# 開發行為或環境保護對策 變更之理由及內容

### 4.1 開發行為變更之理由

本次變更係配合本案都審變更及台灣建築中心評定通過之本案「建築物防火避難性能設計計畫書」內容（106.06.08 內授營建管字第 1060808031 號），惟變更內容初步研判並無涉及環境影響評估法施行細則第 38 條所列之需重新辦理環境影響評估，故依據同法第 37 條規定，提出本次「環境影響差異分析報告」送府審查。

圖4-26 觀眾避難誘導計畫與救災路徑規劃 (B1F) (本次變更)

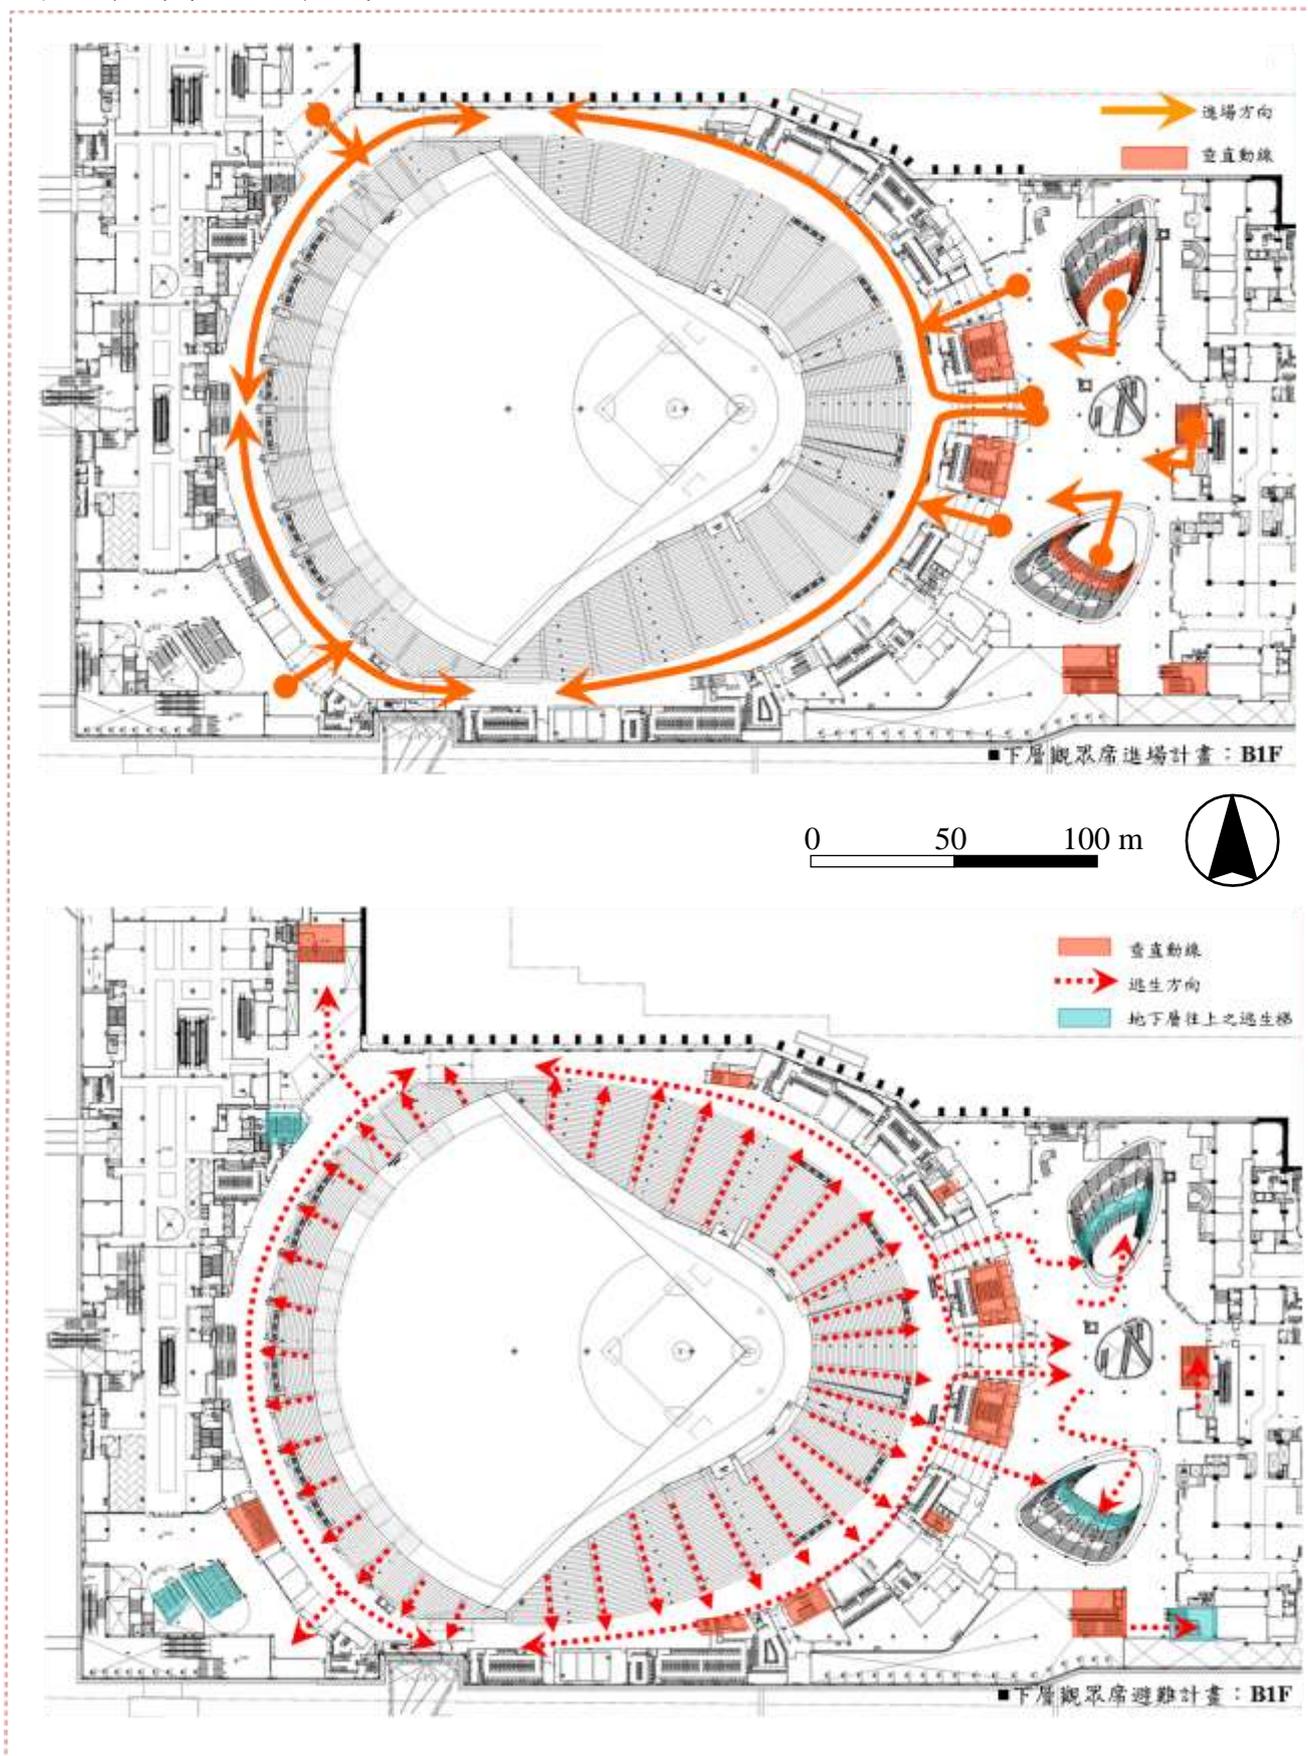
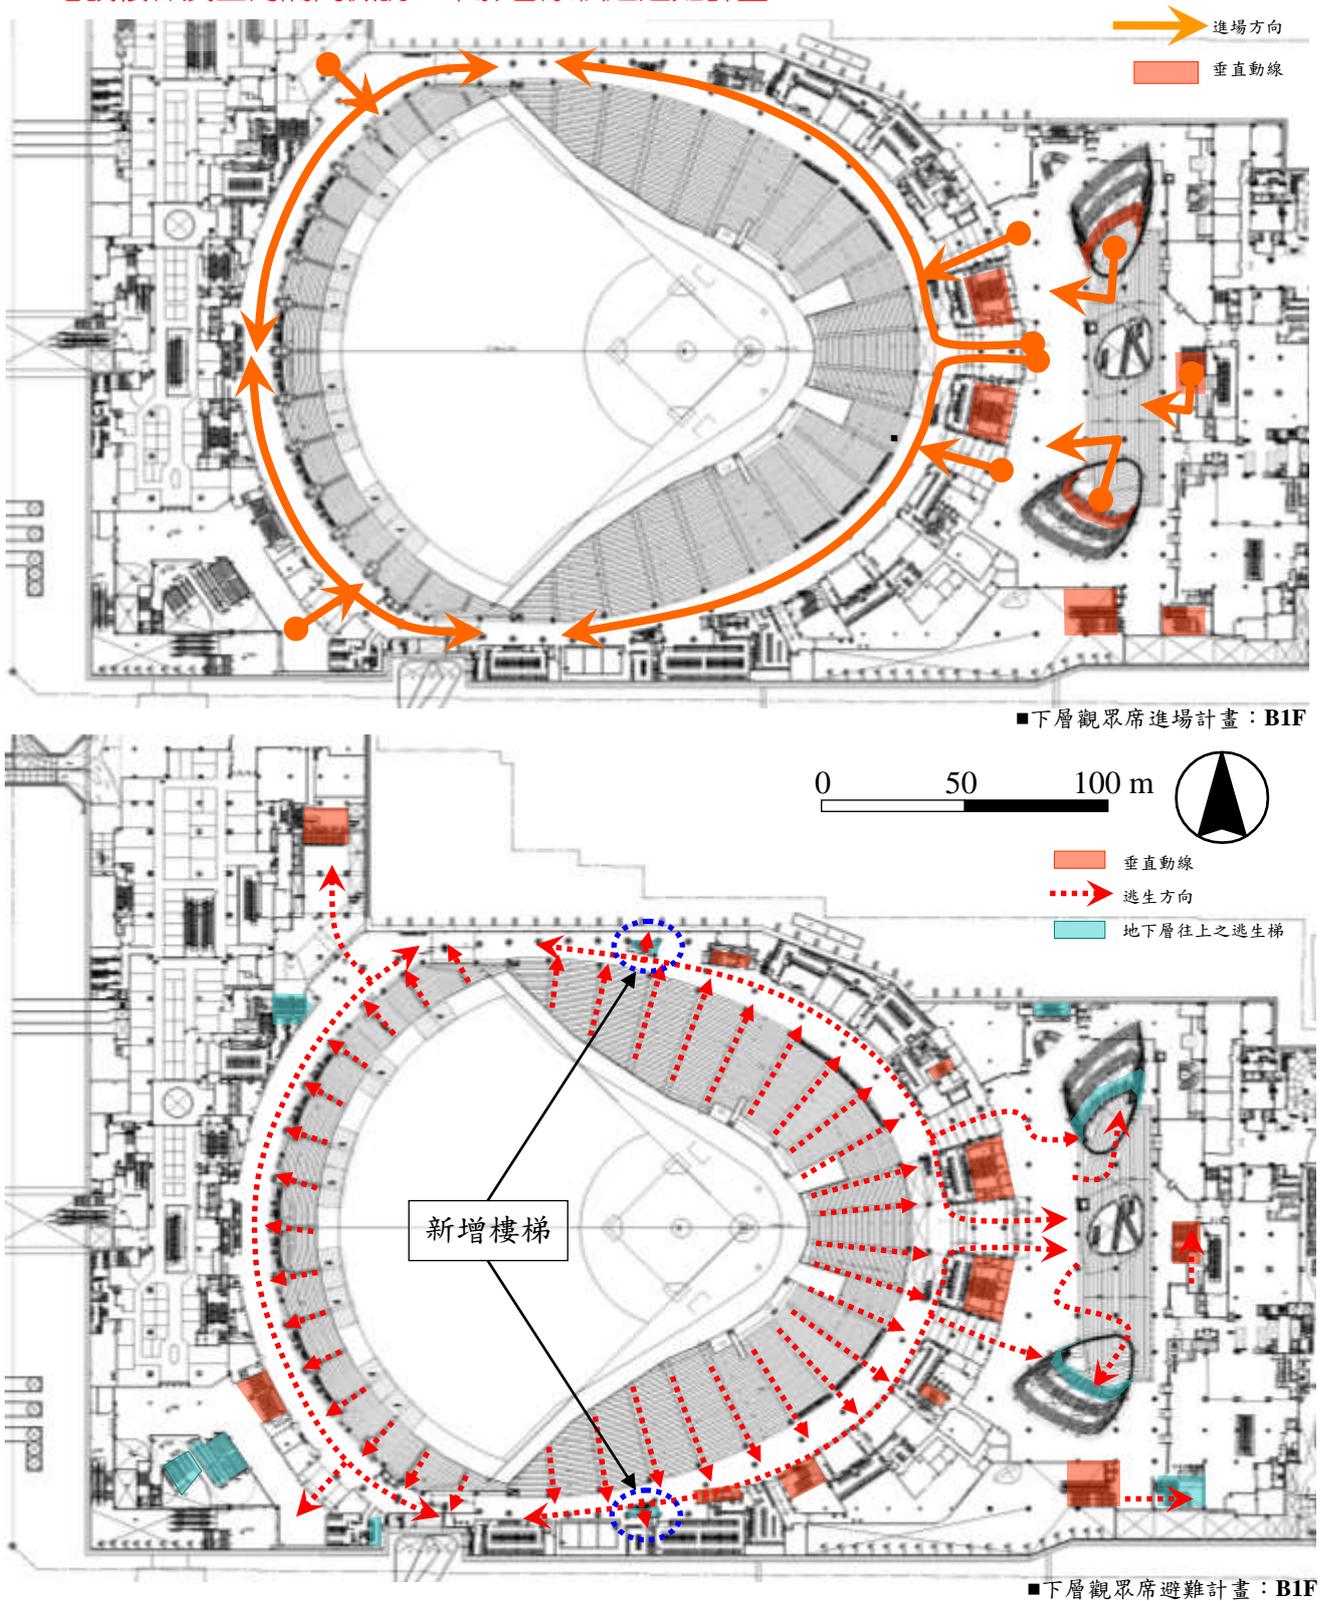
B1增設樓梯及室內隔間微調，不影響原核准避難計畫

地下一層變更前後建築配置圖及詳細變更說明，詳請參閱附錄五 PP.A5-19 ~ A5-20

圖4-28 觀眾避難誘導計畫與救災路徑規劃 (L1 及 L2) (本次變更)

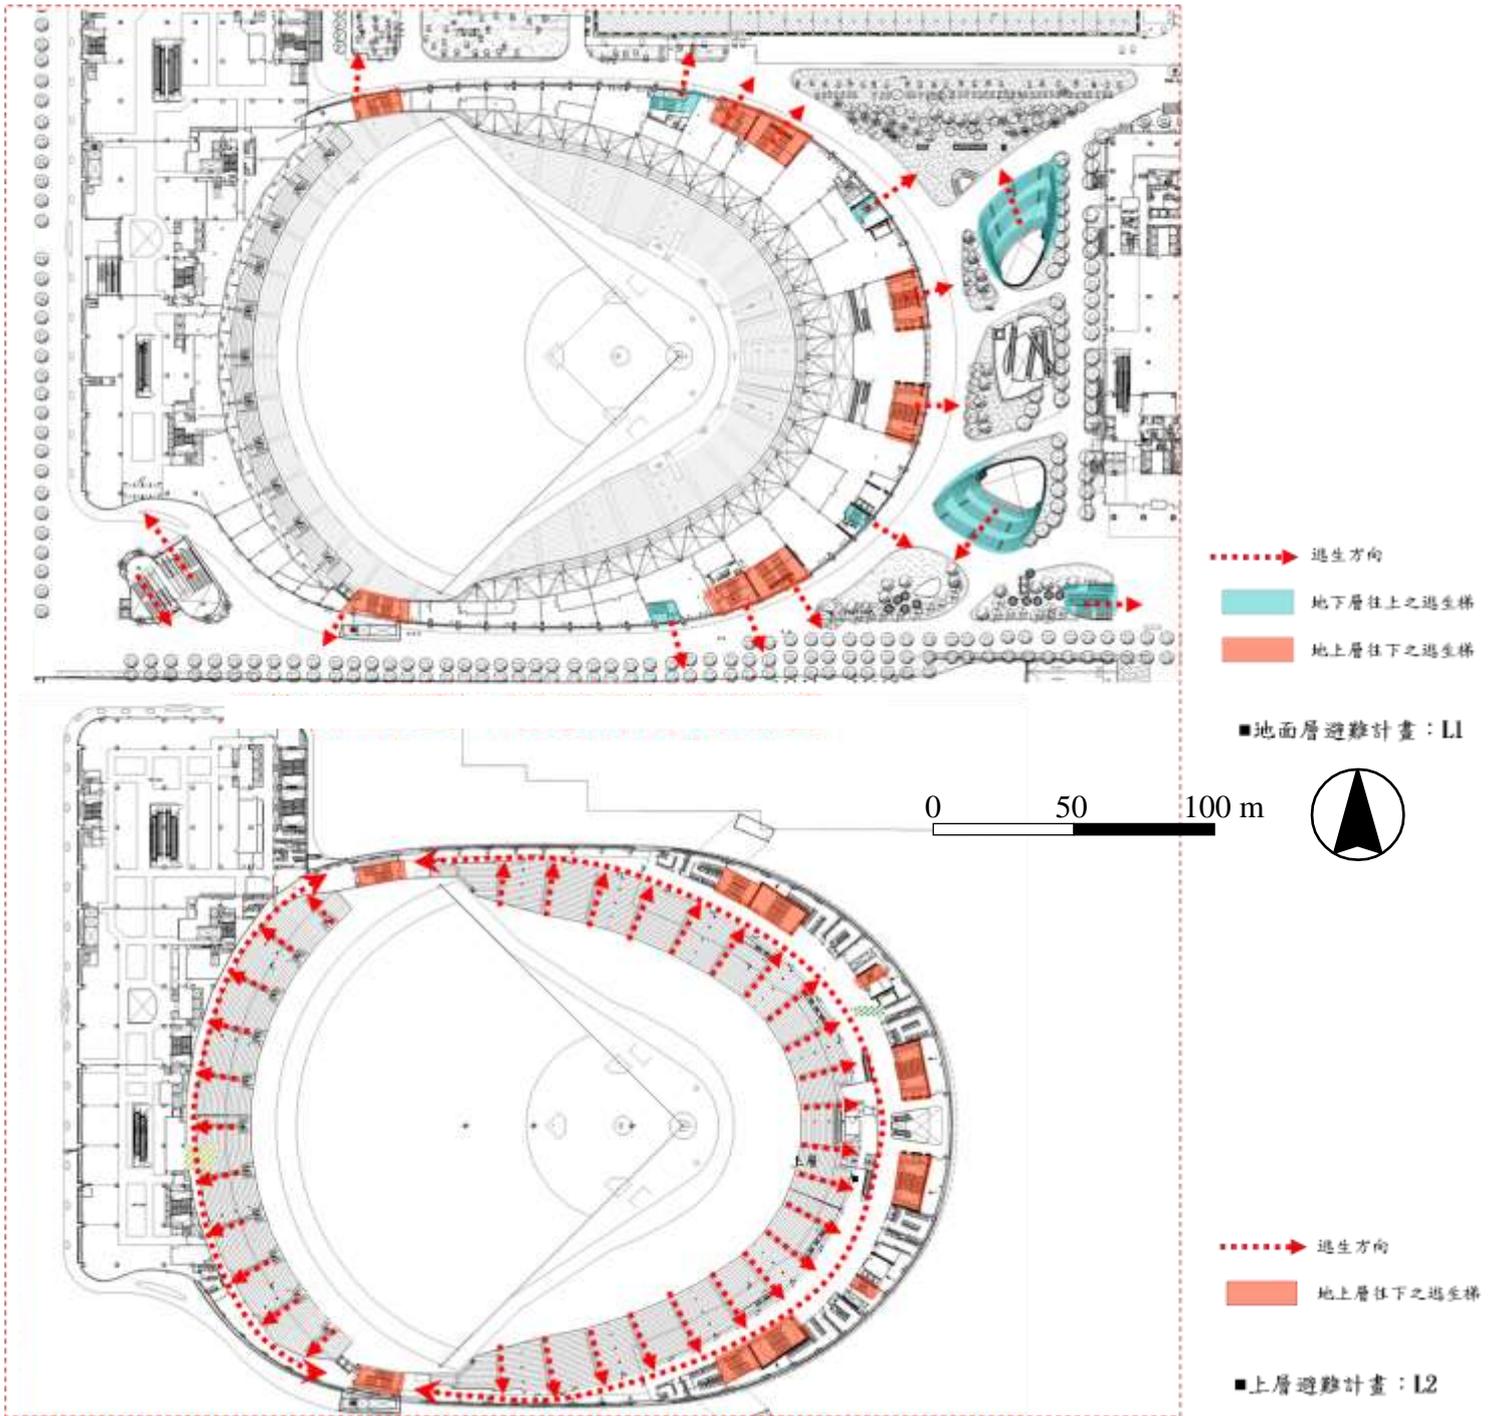
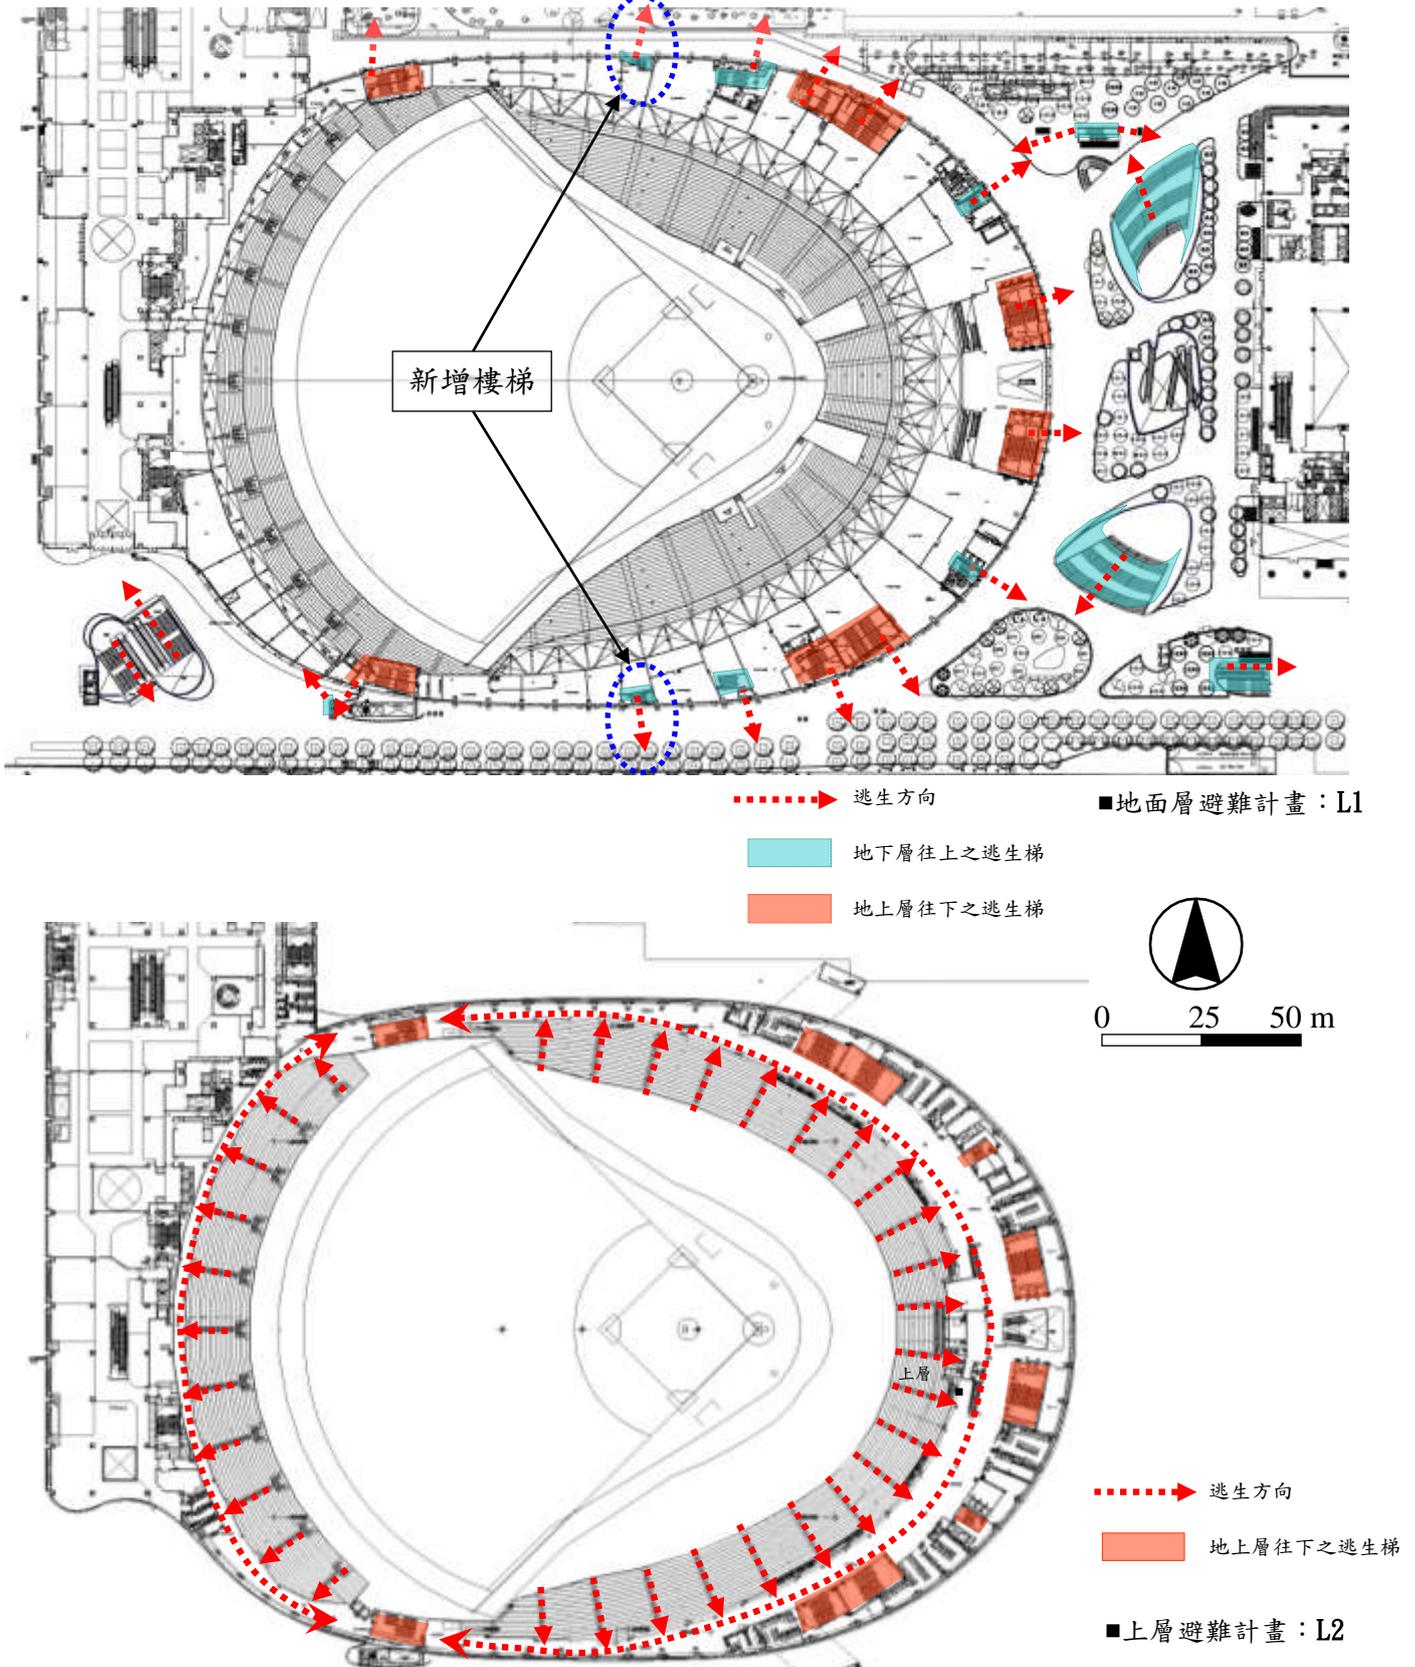
1樓增設樓梯及室內隔間微調，不影響原核准避難計畫

地上一層及地上二層變更前後建築配置圖及詳細變更說明，詳請參閱附錄五 PP.A5-1 ~ A5-4
